DETERMINA DIRIGENZIALE SENZA IMPEGNO DI SPESA n. 1 del 19.04.2019

Oggetto: adozione provvedimento conclusivo della Conferenza di servizi indetta ai sensi e per gli effetti della legge 241/90 e successive modifiche e integrazioni, da svolgersi in forma semplificata ed asincrona secondo le disposizioni dell'art. 14 bis, per l'esame della Proposta di Piano urbanistico attuativo (PUA) di iniziativa privata presentata dalla società Le Driadi Srl per la realizzazione di un "Parco urbano di quartiere con attrezzature sportive di interesse pubblico Le Driadi Village".

Oggetto: Proposta di piano urbanistico attuativo (Pua) di iniziativa privata nell'ambito 36 Scudillo della variante generale al Prg, denominato "Parco urbano di quartiere con attrezzature sportive di interesse pubblico Le Driadi Village". Conferenza di servizi ai sensi dell'art. 14 della legge 241/90 e ss.mm.ii., da svolgersi in forma semplificata ed asincrona secondo le disposizioni dell'art. 14 bis.

Fig. 1: Carta della Zonizzazione del PMCN

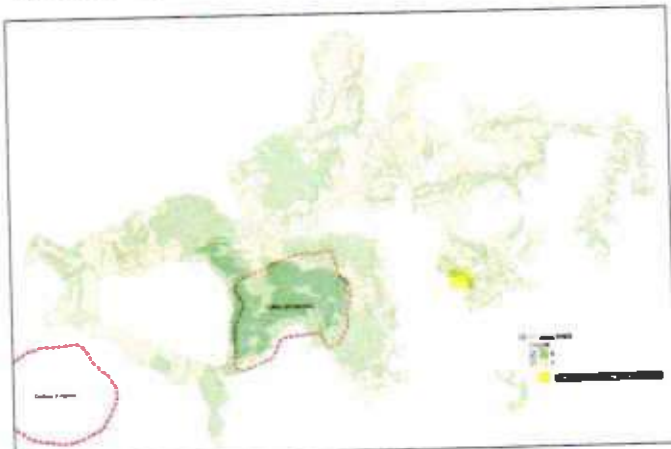
- in zona B - Riserva Generale - sottozona B2 (Aree agricole con estesi sistemi di ciglionamenti storici e ordinamenti agricoli tradizionali) e in zona C - Riserva Controllata - sottozona C2 (Aree agricole in zona controllata), della Carta della Zonizzazione - Fig. 1
- nell' Ambito 4.1 (Masserie dello Scudillo) della carta degli Ambiti del Paesaggio - Fig. 2

Alla luce di quanto illustrato, **nulla osta** alla realizzazione dell'intervento denominato *“Parco urbano di quartiere con attrezzature sportive Le Driadi Village”* progetto rientrante nella categoria Proposta di PUA di iniziativa privata nell'ambito 36 Scudillo della variante al PRG. Infine, essendo i Piani Urbanistici attuativi ricadenti nel territorio del Parco approvati mediante apposita procedura concertativa tra le amministrazioni interessate e il Comune di Napoli, si auspica che nel prosieguo del procedimento autorizzativo vengano intraprese scelte favorevoli alla valorizzazione ambientale e paesaggistica del sito in esame attraverso iniziative di collaborazione condivisa.

III* fase P.U.A. - Progetto preliminare - Parcheggi P1 e P2

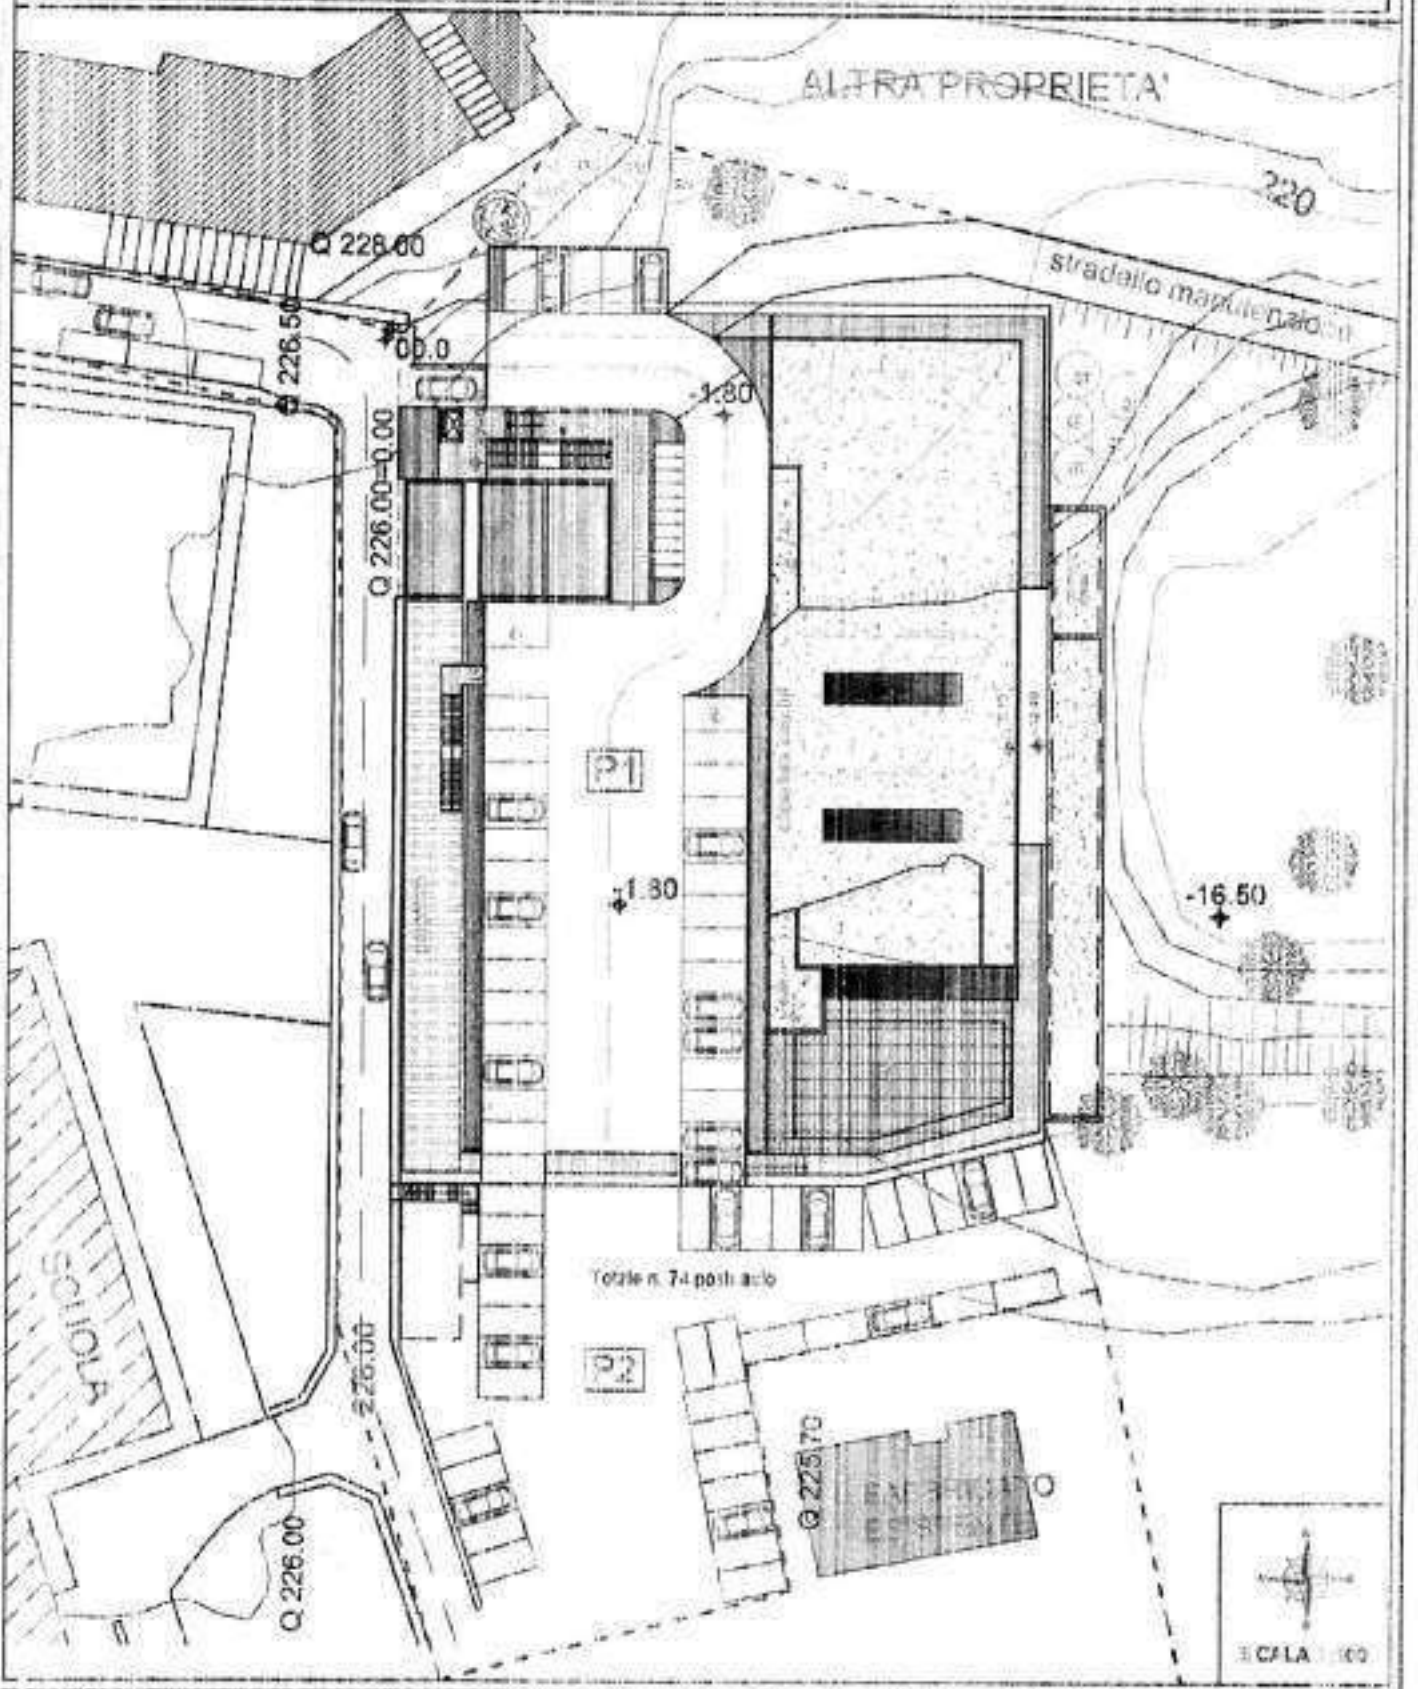
In merito al rispetto delle prescrizioni dettate dall'art. 41-sexies della L. 1150/42, modificata dalla L. 122/89 - costruzione parcheggi nella misura di 1 mq/10 mc di costruzione ("spazi per parcheggi" - sono gli spazi necessari tanto alla sosta quanto alla manovra ed all'accesso dei veicoli, determinati senza tener conto delle parti dell'edificio destinati a volumi tecnici), da una verifica di massima (progettazione preliminare), risulta soddisfatta, in quanto, a fronte di mq 1.505 (15.052/10) necessari, senza conteggiare il volume del livello -3, che contiene esclusivamente impianti (Circolare Ministero LL.PP. 28/10/1967, n. 3210), il progetto prevede 2.180 mq dati dalla somma delle aree a parcheggio denominate P1 e P2.

N.B. Si precisa che, trattandosi di progetto di massima, lo scrivente Servizio, ha condotto l'istruttoria prendendo come riferimento l'elaborato grafico denominato Tavola 3 "Progetto preliminare - Post Operam" risalente al 20/06/2017, unitamente agli elaborati grafici particolareggiati del parcheggio e della planimetria generale delle distanze, quest'ultime entrambe trasmesse per posta elettronica. Detti elaborati si allegano tutti al presente parere.
